改善箇所説明図

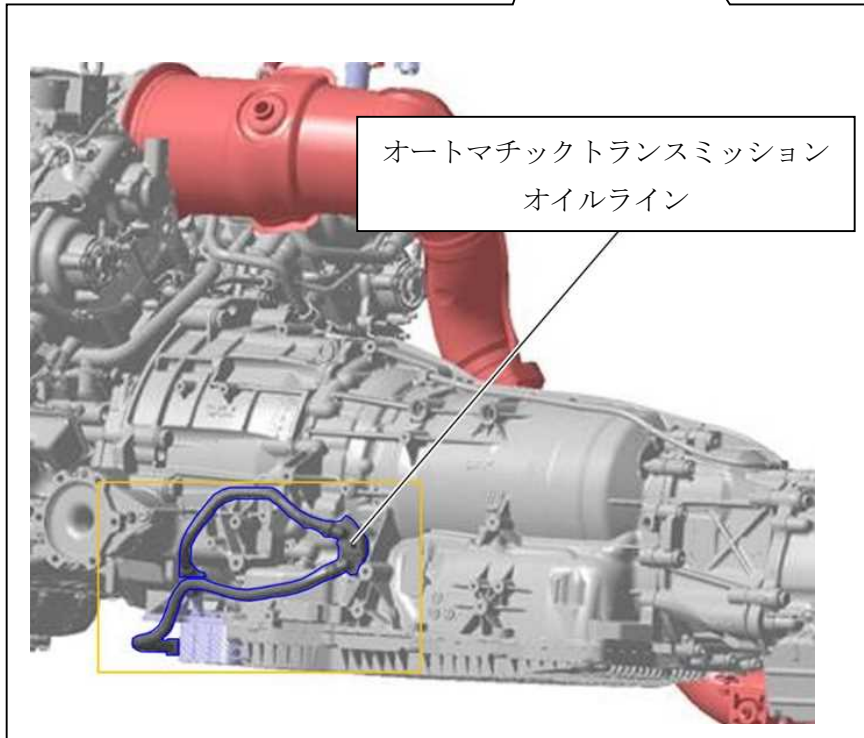
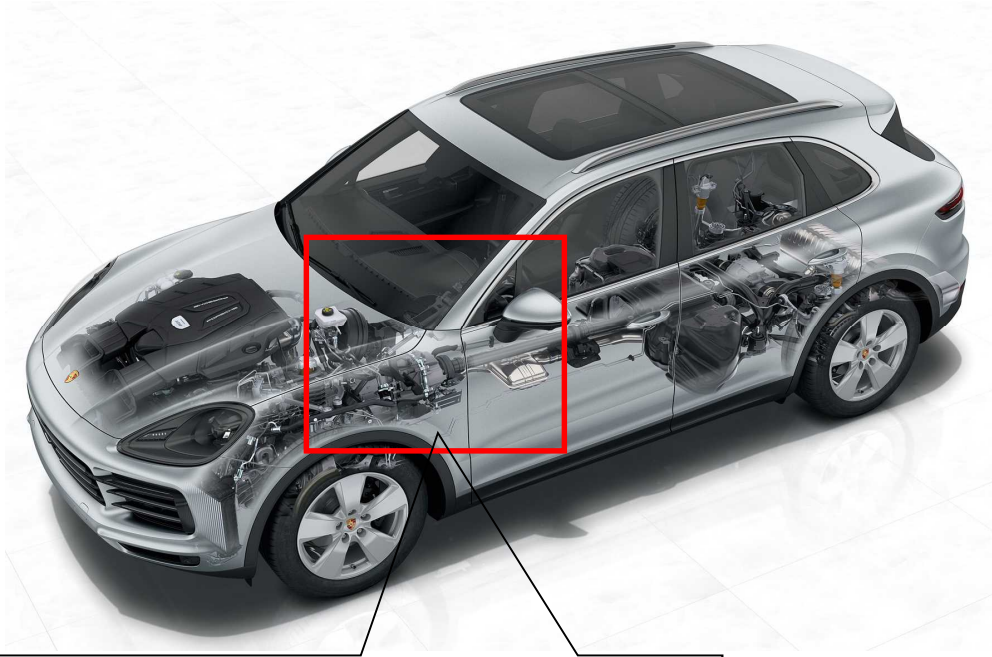
基準不適合発生箇所

オートマチックトランスミッションオイルラインにおいて、製造時の材料配合が不適切なため、適切に摩擦溶着されていないものがある。そのため、当該ラインの接続部が外れ、トランスミッションオイルがもれて、最悪の場合、路面に流れたオイルにより後続車両に事故が発生するおそれがある。

改善措置の内容

全車両、オートマチックトランスミッションオイルラインの製造日を確認し、交換対象の場合はオイルラインを良品に交換する。

識別： 改善済車両には車台番号打刻の左側に黄色ペイントを塗布する。
